TRANVIA DI FIRENZE

LINEA 4.2

LE PIAGGE - CAMPI BISENZIO

Relazione di riscontro ai pareri degli Enti depositati in CDS per la seduta del 17/04/2025

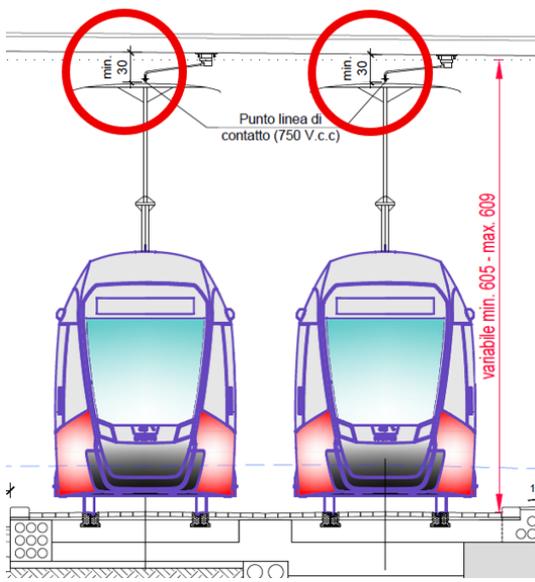
2.2	<p>A seguito dell'ultima CDS del 20/01/2025 due erano ancora gli aspetti da approfondire riguardo all'opera in oggetto:</p> <ol style="list-style-type: none"><li>1. La notifica ai sensi dell'art 245 del D.lgs 152/06 da parte di ALIA SPA, di una <u>contaminazione</u> rilevata a seguito delle analisi effettuate su un campione di suolo prelevato nell'ambito delle indagini preliminari per la realizzazione della Tramvia 4.2</li><li>2. I rilievi che questo Dipartimento aveva fatto sulla documentazione presentata per la valutazione dei <u>campi elettromagnetici</u> da parte del proponente e che avevano portato a una valutazione negativa.</li></ol> <p>...</p> <ol style="list-style-type: none"><li>2. <b>Impatto elettromagnetico</b> ...qualora il procedimento si concluda comunque positivamente, riteniamo necessario, come livello minimo di tutela dai possibili impatti ambientali di competenza di questo Settore, che le opere di progetto siano soggette alle seguenti condizioni ambientali:</li></ol> <ol style="list-style-type: none"><li>1. le aree di progetto interferite dalle linee elettriche in alta tensione, come rappresentate nella documentazione presentata (deposito tramviario, fermate Nave di Brozzi e S. Donnino, cavalcavia di attraversamento del Fosso Reale), non contengano al loro interno elementi tali da indurre la permanenza di persone, quali, per esempio, panchine;</li><li>2. nell'area del deposito interferita dalla linea elettrica a 132 kV n. 491 "Casellina-S.Cresci", come rappresentata nella documentazione presentata, siano interdette le attività lavorative, incluso il carico-scarico merci;</li><li>3. la linea di collegamento alla rete pubblica prevista in uscita dalla SSE Palagina sia posta ad una profondità minima di 1 m in configurazione a trifoglio ritorto ad elica;</li><li>4. i quadri di fermata siano posti in aree lontane dalle banchine e non accessibili alle persone; in subordine, qualora non sia possibile una diversa collocazione, i quadri dovranno essere interamente circondati da un impedimento fisico (corrimano, ringhiera, ecc.) posto ad almeno 50 cm da tutti i lati dell'armadio contenete i quadri elettrici di fermata;</li><li>5. il piano di monitoraggio sia integrato secondo le indicazioni sotto riportate relative alle posizioni dei punti di misura, alle modalità di misura e alla restituzione dei dati: <u>Posizione dei punti di misura</u> - lungo la recinzione di tutte le SSE a servizio della tramvia; - lungo i marciapiedi delle fermate; - in prossimità dei quadri di fermata; - nelle aree interferite dalle gli elettrodotti AT. <u>Modalità di misura</u> Le misure dovranno essere effettuate secondo quanto previsto dalla norma CEI 211-6. Ricordando che i valori confrontabili con la normativa per la tutela della popolazione generale dai campi magnetici a bassa frequenza sono il valore istantaneo per il limite di esposizione, la mediana giornaliera per il valore di attenzione e l'obiettivo di qualità nei luoghi dove è prevista la permanenza di persone, le misure dovranno essere prolungate per un periodo minimo di 24 ore. I dati dovranno essere acquisiti con un tempo di campionamento di 1.5 s per le misure istantanee e 60 s per le misure prolungate giornaliere. <u>Restituzione dei dati</u> Per le misure istantanee dovrà essere restituito il valore rms fornito dallo strumento. Nel caso di sessioni prolungate dovranno essere restituiti i valori massimo, minimo, media e mediana dei dati raccolti. Nel caso di misure su uno o più giorni dovrà essere restituita la mediana giornaliera per ciascun giorno di misura.</li></ol>

-	<p>In merito ai campi elettromagnetici, le condizioni ambientali richieste sono così ottemperate:</p> <ol style="list-style-type: none"><li>1. Si conferma che non saranno presenti elementi che inducano la presenza prolungata di persone nelle aree citate, quali Deposito e viadotto sul Fosso Reale. Per le fermate di Nave di Brozzi e di S. Donnino si allegano le sezioni che indicano come le fermate stesse siano non interferite dalle fasce di rispetto delle linee elettriche in alta tensione. La permanenza di persone su arredi, quali panchine, avverrebbe esternamente alle aree interferite dagli elettrodotti, e comunque per tempi estremamente ridotti data la frequenza dei passaggi della tranvia (qualche minuto) in quanto le fermate in questione sono progettate al di fuori dalle fasce di rispetto.</li></ol>

<p>2. Le aree del deposito interferite dalla linea elettrica a 132 kV n. 491 non prevedono attività con presenza di persone.</p> <p>3. Si conferma la profondità di posa dei cavi di allaccio alla rete MT minima di 1 m, con configurazione a trifoglio;</p> <p>4. In merito ai QEF di fermata, come indicato all'interno della relazione FL-42-DX-GG-IS-00-IGS-RT-05-C di marzo 2025, il livello di emissione di 3 <math>\mu</math>T sulla parete del quadro elettrico risulta rispettata;</p> <p>5. Il piano di monitoraggio sarà integrato con le indicazioni evidenziate.</p> <p>Tutte le prescrizioni ambientali saranno implementate negli elaborati del <b>progetto esecutivo</b>.</p>
All.	-

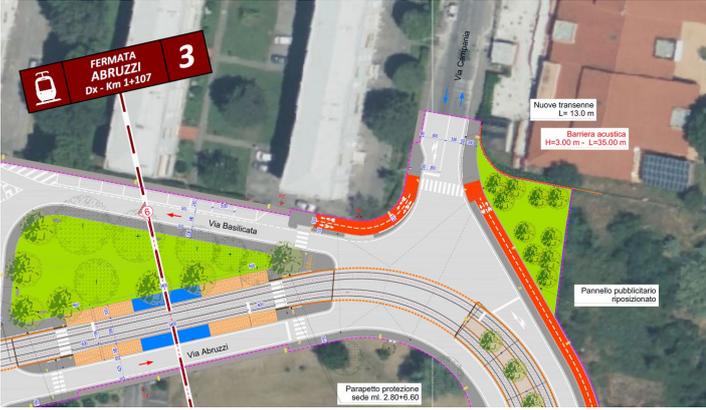
<b>5.2</b>	In riferimento a quanto in oggetto, analizzate le integrazioni volontarie trasmesse con nota acquisita al prot. n. 249968 del 15/04/2025, per quanto concerne le competenze dello scrivente settore in merito al controllo delle indagini geologico tecniche redatte ai sensi del D.P.G.R. 5/R/2020 a supporto della variante urbanistica del Comune di Firenze, si conferma l' <b>esito positivo</b> del controllo già comunicato con ns. nota prot. n. 234204 del 08/04/2025, precisando che la certificazione di cui al punto e) dell'art. 6 del D.P.G.R. 5/R/2020 dovrà essere firmata dai progettisti e non dal geologo.

-	Si trasmette nuovamente l'elaborato in revisione E e la certificazione firmata.
<b>All.</b>	\02-IN-Studi ed Indagini\03-GE-Geologia\03-FATTIBILITA' 5-R: Vedasi elaborato: Relazione di sintesi per la fattibilità geologica, sismica ed idraulica delle opere comportanti variante urbanistica cod. elab. FL42-D-X-IN-GE-03-EGG-RT-01-E
